NOTA TÉCNICA CT-GRSA 07/2023

Assunto: Análise dos documentos apresentados pela Fundação Renova referentes ao mapeamento dos habitats físicos dos Trechos 06 a 11, em atendimento à Nota Técnica nº 10/2021 e Deliberação CIF nº 516.

**PARECER TÉCNICO FINAL: ANÁLISE DOS
DOCUMENTOS ENTREGUES PELA FUNDAÇÃO
RENOVA NO CONTEXTO DO CONTRATO
CELEBRADO ENTRE A FACULDADE LATINO-
AMERICANA DE CIÊNCIAS SOCIAIS (FLACSO) E A
TERRA TRÓPICO**

Figura 2: Exemplo de “canal ativo”, “molhado” e “seco” como definido pela NHC. Fonte: NHC, 2022.

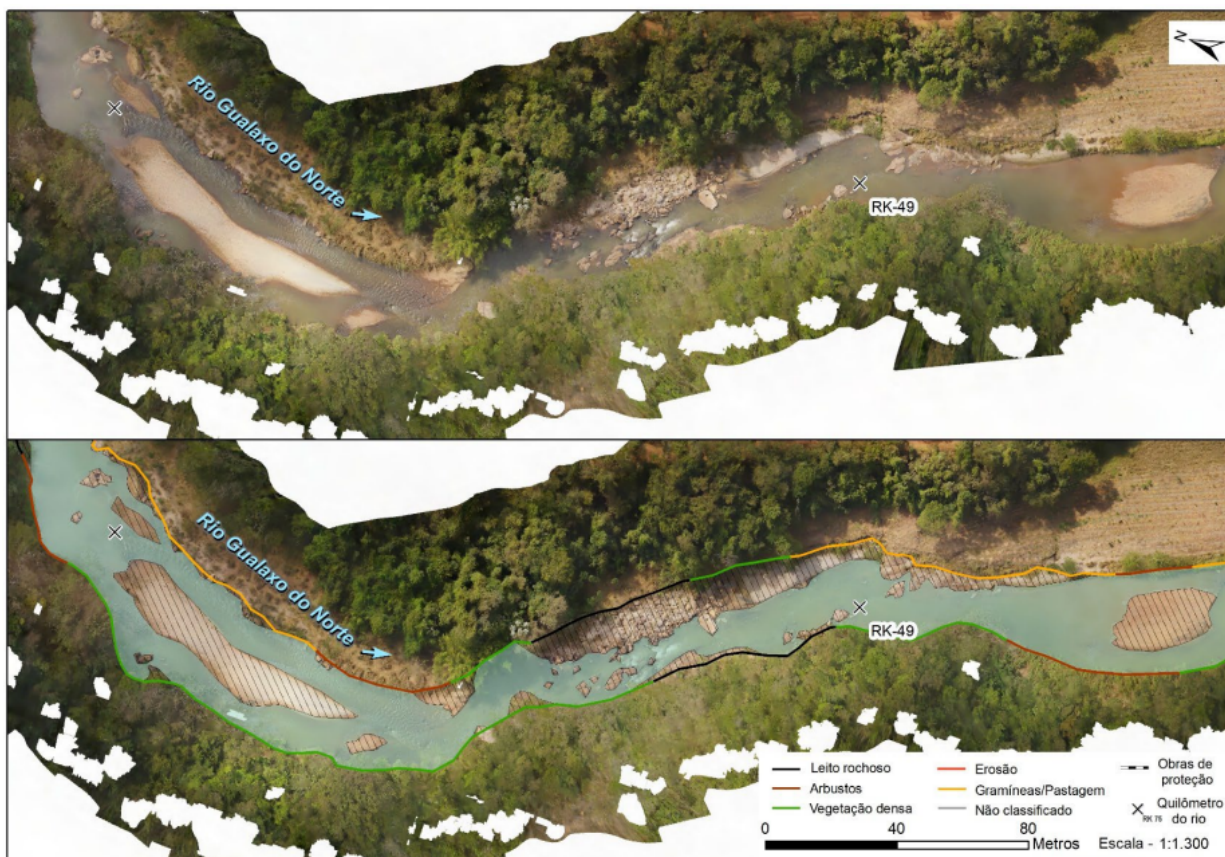
Uma vez que as áreas da planície de inundação (faixa aluvial) foram excluídas do estudo, uma série de componentes morfológicos do canal molhado também foram suprimidos. Isso ocorre devido à consideração do canal dito “molhado” como somente aquele que fica coberto pelas águas no período seco. Além disso, o estudo apresenta problemas conceituais quanto à definição de "canal ativo" ou “canal molhado”, a saber:

Canal Ativo: A definição de canal ativo considerada pela Empresa NHC exclui diversos “habitats físicos” que são parte do canal ativo, o qual tradicionalmente se define como a área do canal na cota de margens plenas (bankfull) (LEOPOLD, 1994, BIEDENHARN et al., 2008, STEVAUX & LATRUBESSE 2017 entre muitos outros). Embora a definição necessite de cota de margens plenas, possa resultar em problemáticas e idealmente requerer calibração por controle de campo, ela é a metodologia padrão utilizada para definir a seção transversal de um canal ativo. Assim, ao considerar apenas o período seco como o ideal para a coleta de dados e análise, a Empresa NHC comete um equívoco. Durante o período seco, a cota da água no canal se encontra abaixo da cota de margens plenas e, portanto, uma série de elementos do canal “ativo” ficam excluídos da análise realizada. Tem-se como exemplo as ilhas fluviais e parte das barras fluviais que não foram cobertas de água no momento da captura das imagens durante o período seco. Na realidade, todas as geoformas contidas dentro do canal ativo deveriam ser levadas em consideração, tanto na classificação quanto na análise. A Empresa NHC corretamente tem identificado as margens laterais do canal (verdadeiro limite do “canal ativo” com boa correlação com a cota de margens plenas), por meio do uso de imagens de drones, com base na morfologia e constituição dos barrancos e sua vegetação, porém excluiu simultaneamente este limite ao se concentrar no canal mapeável durante a época seca e eliminar da análise as geoformas do canal contidas entre os limites laterais “externos” identificados no mapeamento. O canal ativo deve considerar o que se denomina tecnicamente como condições de margens plenas (bankfull) e não somente condições de "canal molhado" durante o período seco no momento em que a foto aérea foi capturada. Ou seja, o critério aplicado pela Empresa NHC não representa o verdadeiro “canal molhado” dos rios, mas apenas o canal molhado no período seco, útil para determinação de algumas variáveis, sem dúvida importantes, porém excluindo outras variáveis da mesma forma importantes para os objetivos do estudo.

Figura 14. Exemplo de “canal ativo”, “molhado” e “seco” como definido pela NHC. Tomado do relatório 08-2022 (MAPEAMENTO DE HABITATS FÍSICOS NOS TRECHOS T06 À T11 E DEFINIÇÃO DA CONDIÇÃO DE REFERÊNCIA RELATÓRIO FINAL)

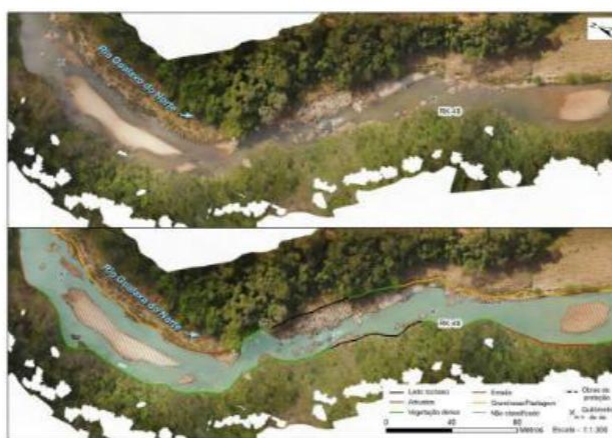
Cabe destacar que pelo identificado na documentação estudada o foco do estudo conduzido pela NHC se concentraria no que foi denominado nos documentos por esta produzido como “canal ativo” ou “canal molhado”, sendo excluído do estudo o mapeamento, a classificação e a caracterização das relações hidrogeomorfológicas e “habitats físicos” em forma mais integral, ou seja, se excluiu o mapeamento e análise das interações entre o canal “sensu stricto” e a planície aluvial. Essa questão pode ter especial relevância em especial no T09 onde a planície fluvial passa a ter maior importância no contexto geomorfológico. Assim, essa decisão, impôs restrições espaciais no mapeamento desenvolvido pela NHC a qual definiu o canal ativo como: *[...]“a área ao longo do rio onde a combinação de velocidade da vazão, intensidade do transporte de sedimentos e duração da inundação impede o crescimento da vegetação – ou seja, inclui bancos de sedimentos, por exemplo, mas exclui margens a partir de onde há vegetação ou ilhas vegetadas, e parte do canal maior (ou leito maior) que*

Uma vez que as áreas da planície de inundação (faixa aluvial) foram excluídas do estudo por imposições próprias do contrato-TR, resulta que uma série de componentes morfológicos do canal molhado também foram excluídos do estudo. Isso ocorre face à consideração do canal dito “molhado” como somente aquele que fica coberto pelas águas no período seco. Porém, há que se considerar que as quatro categorias de “habitats físicos” definidas pela Empresa NHC são corretas, apresentam boa correlação com a verdade de campo e racionalidade quanto à sua utilização como indicadores espaço-temporais na interpretação da recuperação do sistema, sendo, em nosso entendimento, válidas e conceitualmente sustentáveis. No entanto, ainda que se considere que o estudo seja interessante e apresenta boa aplicabilidade, o mesmo resulta insuficiente para a caracterização da diversidade de “habitats físicos” que os sistemas impactados possuem e o reducionismo pode ter gerado a perda de aspectos relevantes que podem contribuir significativamente para a boa avaliação desejada. Ademais, no nosso critério, o estudo apresenta alguns problemas conceituais em especial no que diz respeito à definição de “canal ativo” ou “canal molhado”, a saber:

Figura 15: Exemplos de variedade de sub-ambientes ou geoformas (habitats físicos) em distintos trechos da zona de estudo que ficam contidas dentro do “canal molhado”. A) 1-cascata,

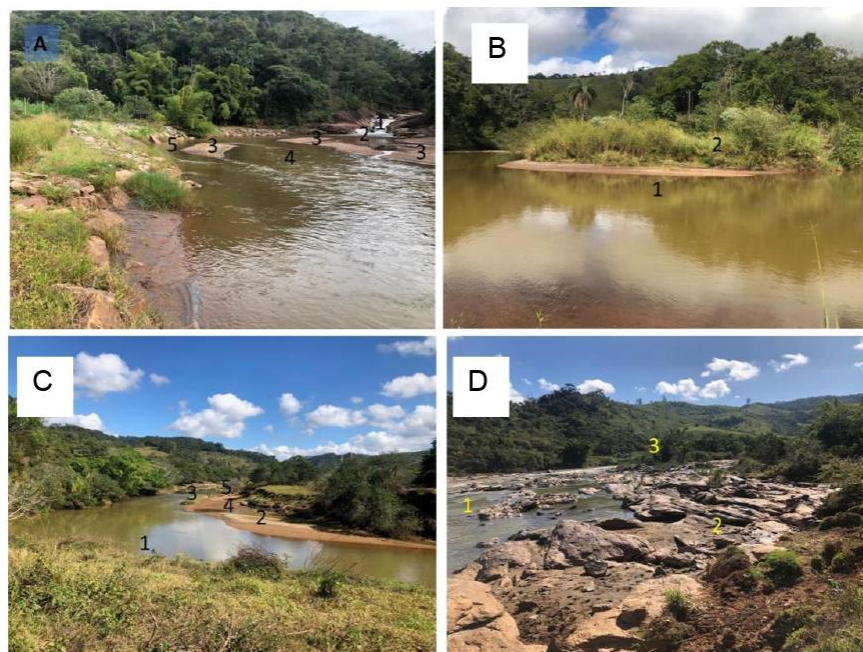
Como fora mencionado na documentação avaliada, a classificação proposta pela Empresa NHC se baseia na identificação de quatro ambientes hidrogeomorfológicos do canal: poços-remansos (pools), corredeiras (runs/glides), rápidos (riffles) e cascatas (cascates). Como consequência, uma série de habitats físicos (geoformas do canal) a cotas de margens plenas (bankfull) tais como ilhas, barras fluviais de distintos tipos, barras parcialmente vegetadas, canais fluviais abandonados que são inundadas inundam durante o período de cheias assim como áreas de remanso-empoçadas induzidas por afloramentos rochosos, dentre outras geoformas características de ambientes fluviais (há exemplos na bibliografia citada pela NHC, bem como em BIEDENHARN et al., 2008, STEVAUX & LATRUBESSE, 2017, entre outros), ficam excluídas do sistema classificatório de “habitats físicos” prejudicando a interpretação (Figuras 15 e 16).

Portanto, as consequências negativas da definição do “canal molhado” na forma como adotada nos estudos analisados, resultam na omissão cartográfica e analítica de uma variedade de geoformas que constituem parte do “canal ativo”. Isto cria a falsa impressão de que as quatro categorias de geoformas definidas no sistema classificatório proposto seriam suficientes para caracterizar a diversidade de “habitats físicos” que existem no sistema.
